①内閣府の最大クラスモデルのパラメータ設定の確認 (パラメータの設定方法)

5-1 内閣府の最大クラスの津波の波源モデル

5-5 内閣府の最大クラスモデルの位置づけの再整理 No.4コメント回答（内閣府の最大クラスモデルの位置づけの再整理）

5-6 内閣府の最大クラスモデルに対する不確かさの考慮 コメント回答まとめ

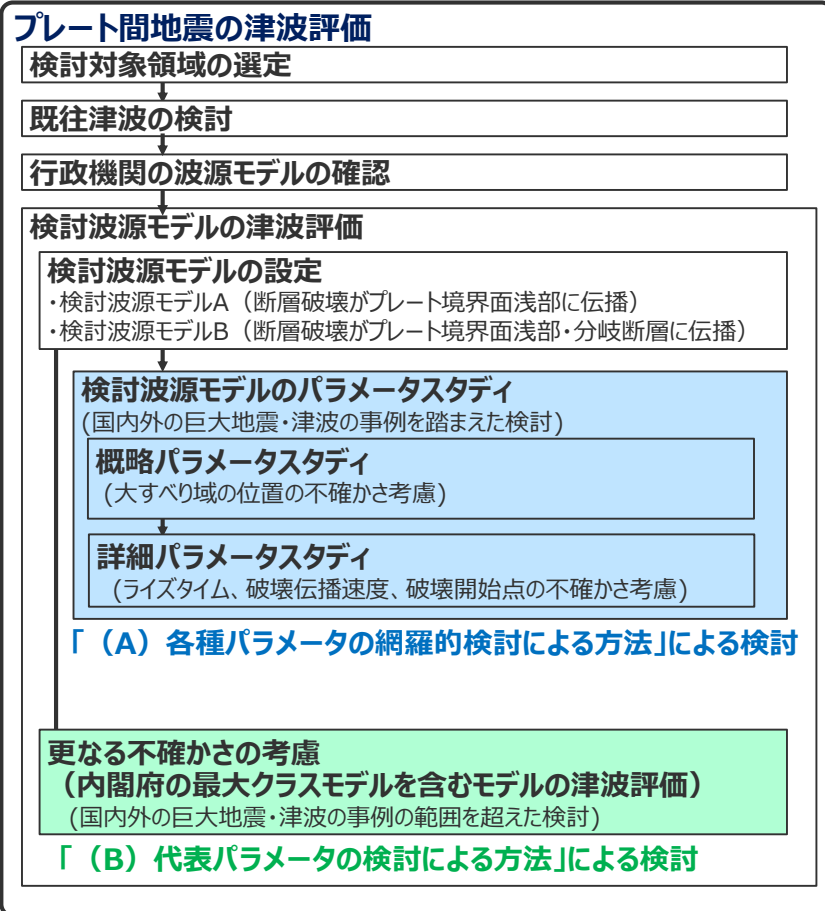
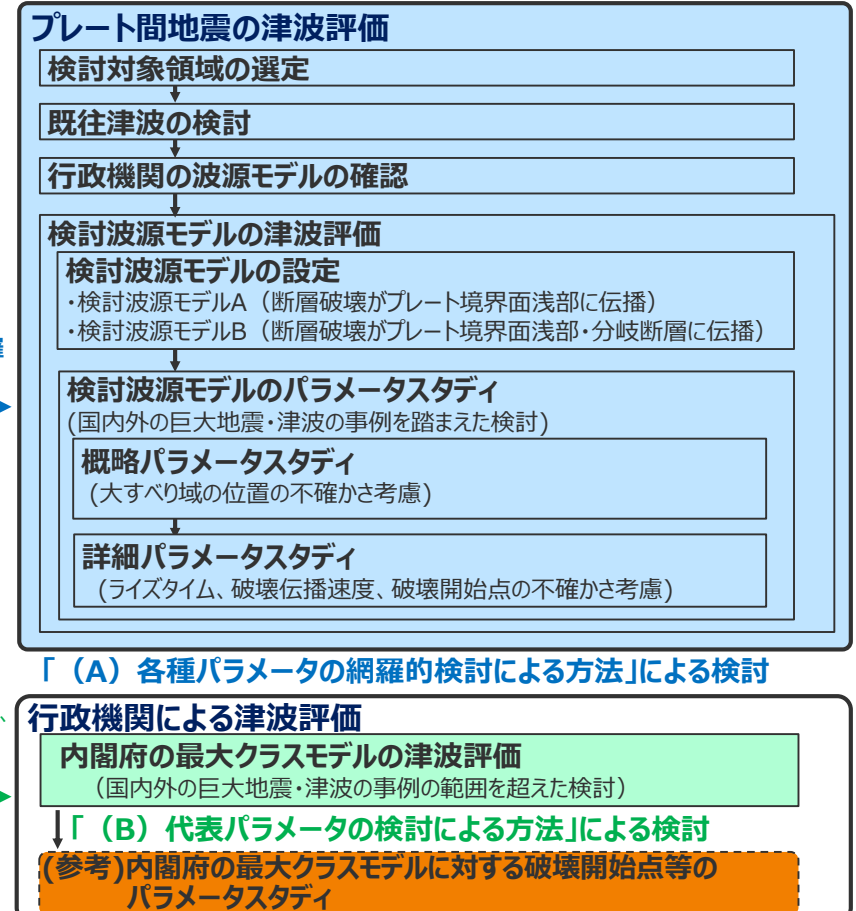
- 上記整理結果を踏まえて、内閣府の最大クラスモデルの基準津波の策定への反映について検討した。
- その結果、第662回審査会合では、内閣府の最大クラスモデルを検討波源モデルに対する「更なる不確かさ考慮モデル」と位置づけて整理していたが、波源設定の考え方の違いを踏まえ、「更なる不確かさの考慮」という表現による整理は取り止め、**(B) 代表パラメータの検討による方法**※により検討された内閣府の最大クラスモデルは、**(A) 各種パラメータの網羅的検討による方法**※によって検討を行うプレート間地震の津波評価とは別に、行政機関による既往評価として基準津波の策定に反映するよう変更した。

- 第662回審査会合では、プレート間地震の津波評価について、「検討波源モデルのパラメータスタディ」の他に、国内外の巨大地震の発生事例の範囲を超えて一部のパラメータを考慮した検討を「更なる不確かさ考慮」という表現で加え、内閣府の最大クラスモデルを含むモデルを「更なる不確かさの考慮モデル」として整理していた。
- 今回、波源設定の考え方に着目して内閣府の最大クラスモデルの位置づけを再整理した結果、**(A) 各種パラメータの網羅的検討による方法**により検討した「検討波源モデルのパラメータスタディ」と**(B) 代表パラメータの検討による方法**により検討した内閣府の最大クラスモデルとの波源設定の考え方の違いを踏まえ、「更なる不確かさの考慮」という表現による整理は取り止め、**(B) 代表パラメータの検討による方法**により検討された内閣府の最大クラスモデルは、**(A) 各種パラメータの網羅的検討による方法**によって検討を行うプレート間地震の津波評価と別に、行政機関による既往評価として基準津波の策定に反映するよう変更した。
- なお、第662回審査会合でのコメントを踏まえて、内閣府の最大クラスモデルに対して、仮に破壊開始点等のパラメータスタディを実施した場合の影響検討を参考として実施した。

(B) 代表パラメータの検討による方法により検討された内閣府の最大クラスモデルは、行政機関による既往評価として基準津波の策定に反映するよう変更

沈み込み帯のS波速度構造

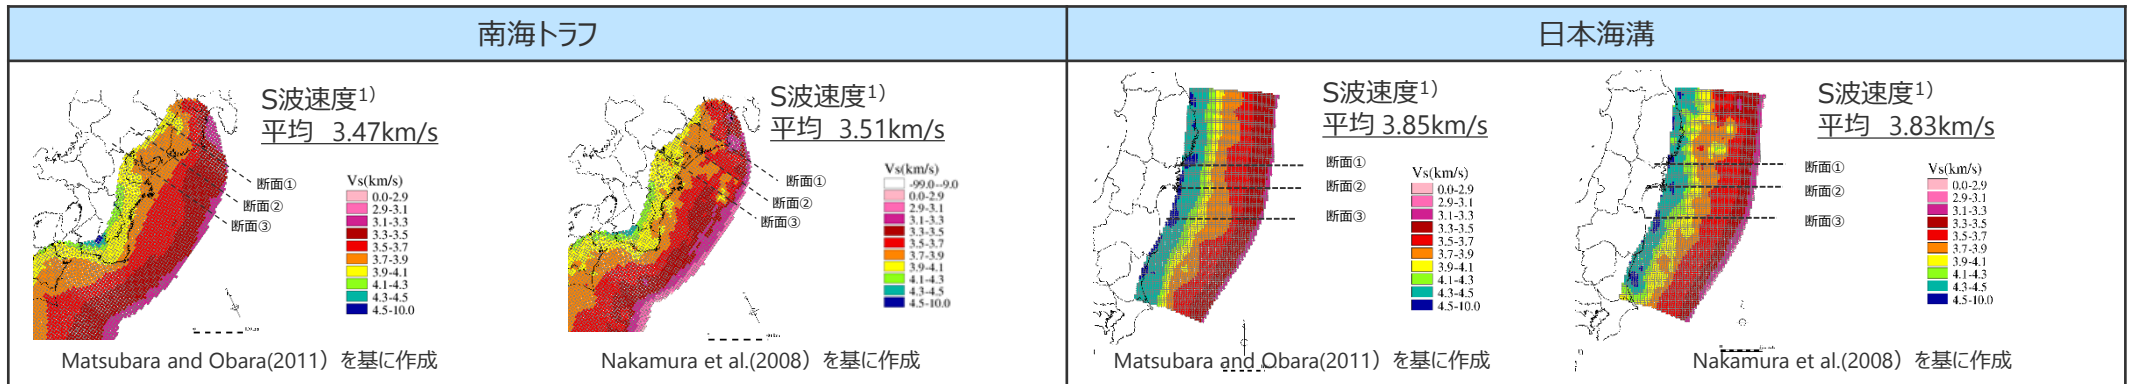
- 変更点
- 検討波源モデルの破壊伝播速度について、これまで内閣府(2012)が設定している2.5km/sと設定していたが、南海トラフと日本海溝のS波速度構造の違いを考えると南海トラフの巨大地震の破壊伝播速度は東北沖地震より小さいと考えられることから、国内外のMw9地震のインバージョン結果および南海トラフと日本海溝の速度構造を踏まえて、2.0km/sと設定することに変更した。
 - なお、内閣府(2012)が設定している破壊伝播速度2.5km/sも含めて、破壊伝播速度の不確かさについては、別途詳細パラメータスタディを実施する。

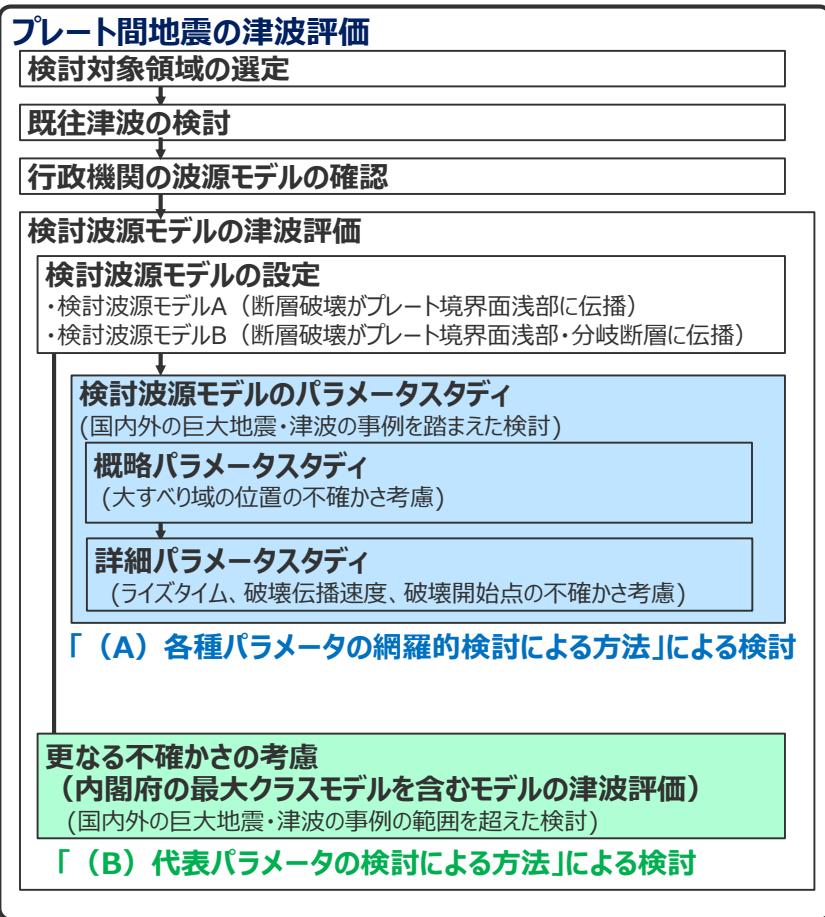
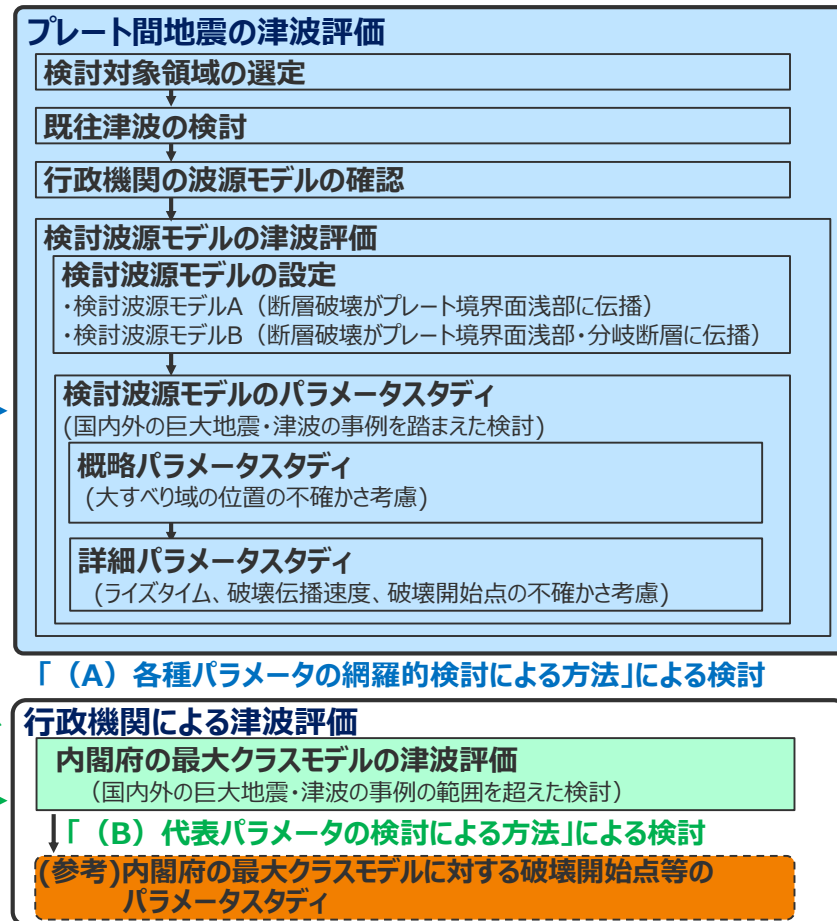
- 第662回審査会合では、プレート間地震の津波評価について、「検討波源モデルのパラメータスタディ」の他に、国内外の巨大地震の発生事例の範囲を超えて一部のパラメータを考慮した検討を「更なる不確かさ考慮」という表現で加え、内閣府の最大クラスモデルを含むモデルを「更なる不確かさの考慮モデル」として整理していた。
- 今回、波源設定の考え方に着目して内閣府の最大クラスモデルの位置づけを再整理した結果、**(A) 各種パラメータの網羅的検討による方法**により検討した「検討波源モデルのパラメータスタディ」と**(B) 代表パラメータの検討による方法**により検討した内閣府の最大クラスモデルとの波源設定の考え方の違いを踏まえ、「更なる不確かさの考慮」という表現による整理は取り止め、**(B) 代表パラメータの検討による方法**により検討された内閣府の最大クラスモデルは、**(A) 各種パラメータの網羅的検討による方法**によって検討を行うプレート間地震の津波評価と別に、行政機関による既往評価として基準津波の策定に反映するよう変更した。
- なお、第662回審査会合でのコメントを踏まえて、内閣府の最大クラスモデルに対して、仮に破壊開始点等のパラメータスタディを実施した場合の影響検討を参考として実施した。

(B) 代表パラメータの検討による方法により検討された内閣府の最大クラスモデルは、行政機関による既往評価として基準津波の策定に反映するよう変更

第662回審査会合からの変更点

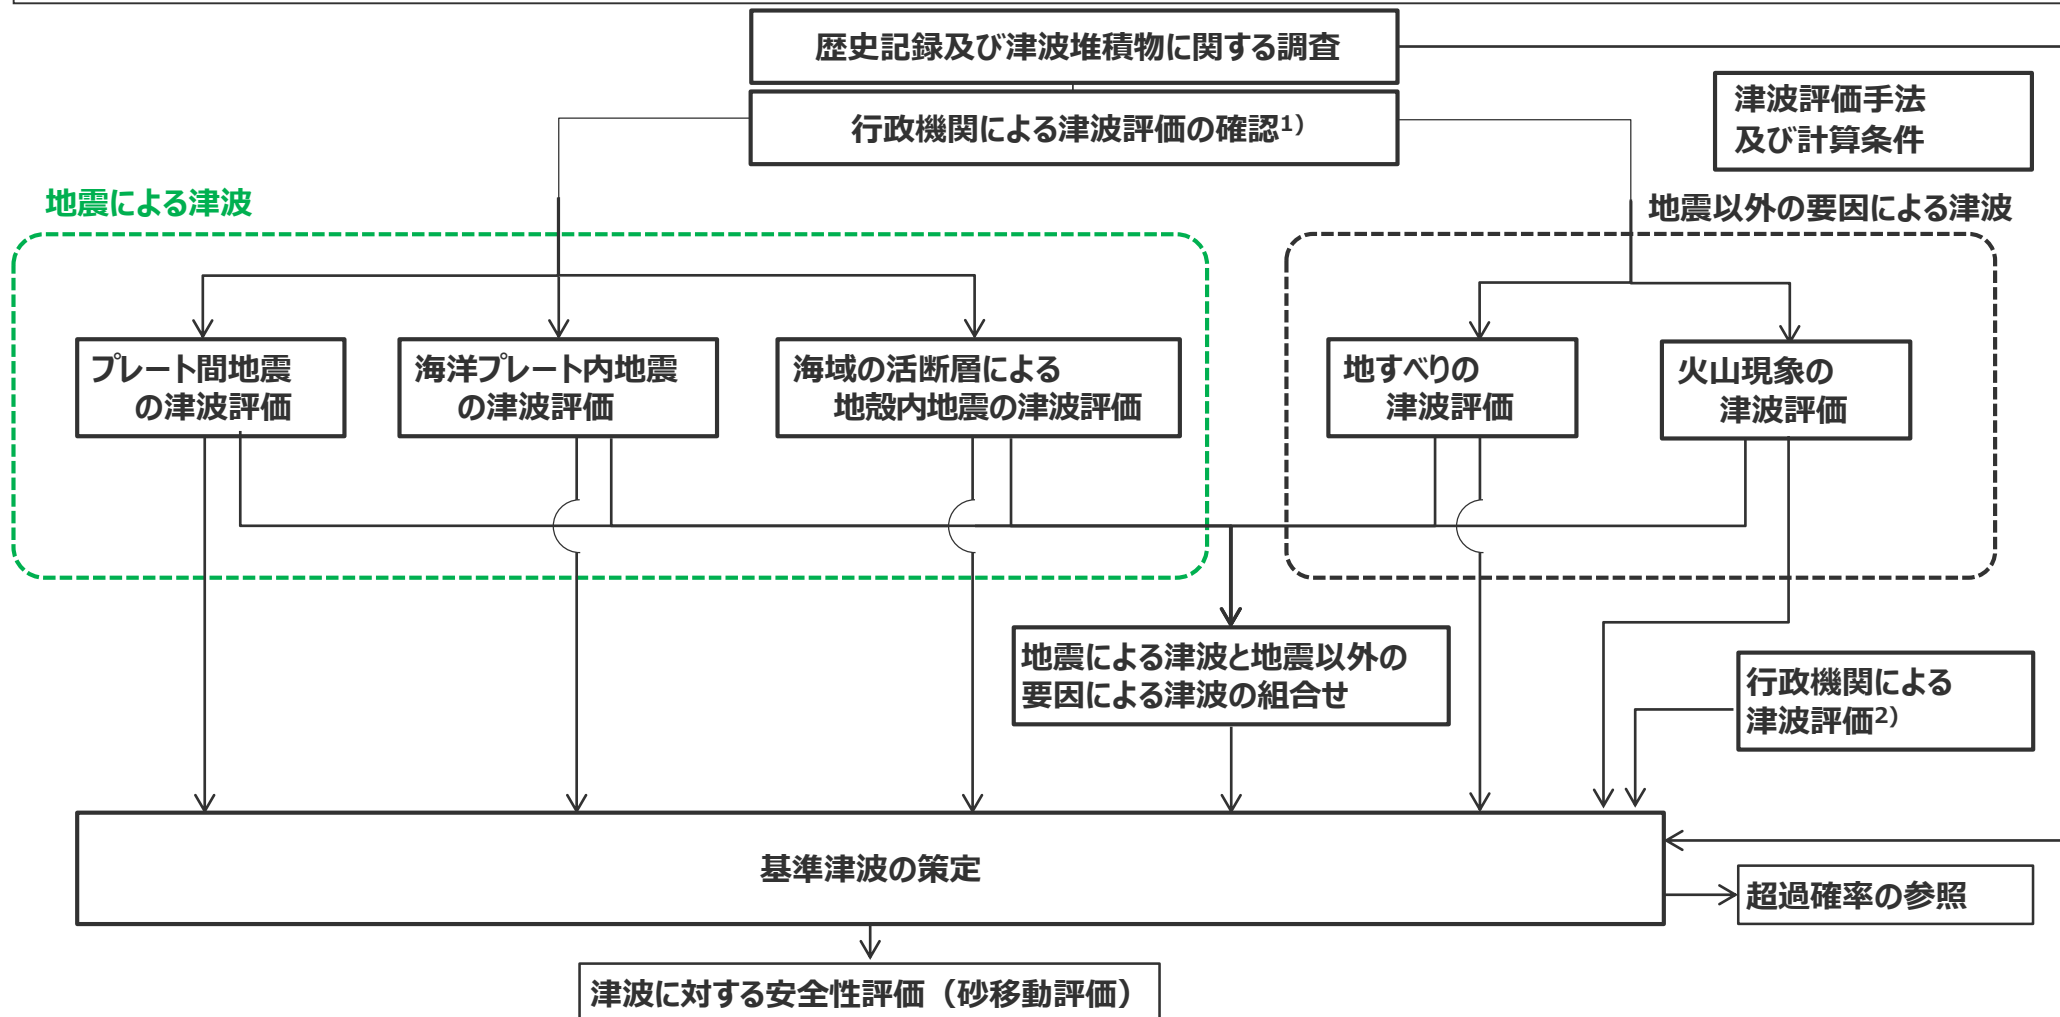
- 津波評価のフローは以下のとおり。
- 再整理の結果を踏まえて、行政機関による津波評価について、個々のパラメータについて科学的根拠を確認した検討と、行政機関の津波評価をそのまま用いて基準津波に反映する検討を分離し、津波評価のフローを明確化した。

第717回審査会合および今回の説明方針

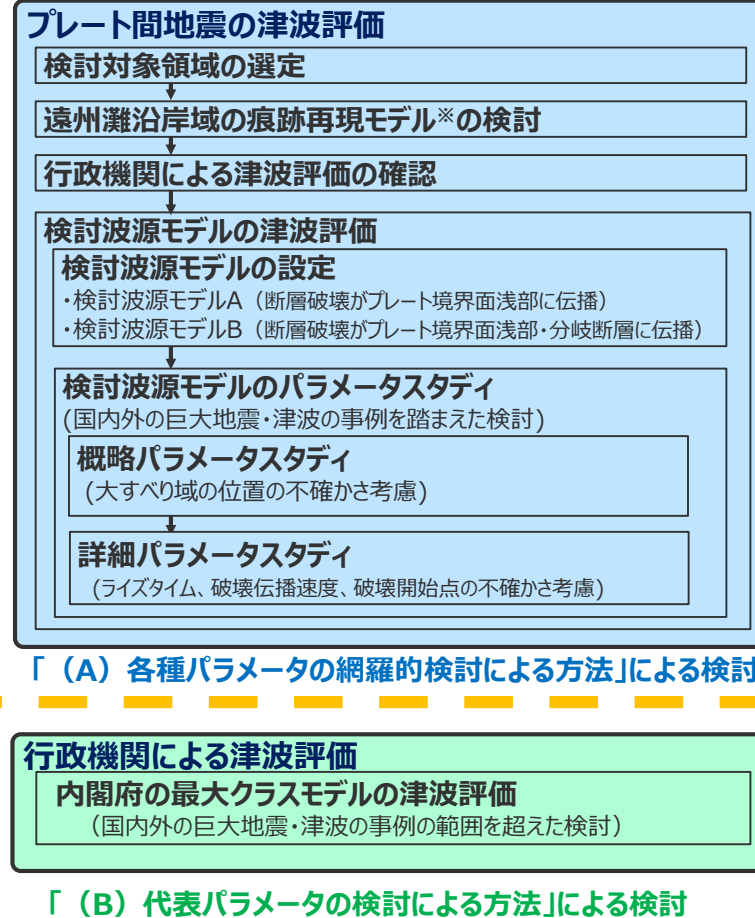
- 第717回審査会合では、波源設定の考え方に着目して内閣府の最大クラスモデルの位置づけを再整理した結果、**(A) 各種パラメータの網羅的検討による方法**により検討した「検討波源モデルのパラメータスタディ」と**(B) 代表パラメータの検討による方法**により検討した内閣府の最大クラスモデルとの波源設定の考え方の違いを踏まえ、「更なる不確かさの考慮」という表現による整理は取り止め、**(B) 代表パラメータの検討による方法**により検討された内閣府の最大クラスモデルは、**(A) 各種パラメータの網羅的検討による方法**によって検討を行うプレート間地震の津波評価と別に、行政機関による既往評価として基準津波の策定に反映するよう変更した。
- 今回のコメント回答では、第717回審査会合から説明方針の変更はなく、①「**(B)代表パラメータの検討による方法**」により検討している内閣府の最大クラスモデルの津波評価に対して、破壊開始点のパラメータスタディを実施する必要はないこと、および、②「**(B)代表パラメータの検討による方法**」により検討された内閣府の最大クラスモデルを、「**(A) 各種パラメータの網羅的検討による方法**」で検討しているプレート間地震のパラメータスタディの中で考慮する必要はないことを回答した。

・「(B)代表パラメータの検討による方法」により検討された内閣府の最大クラスモデルのパラメータ (すべり量(37m)とライズタイム(60s)の組合せ) を、「(A)各種パラメータの網羅的検討による方法」で検討しているプレート間地震のパラメータスタディの中で考慮する必要はないと評価した。
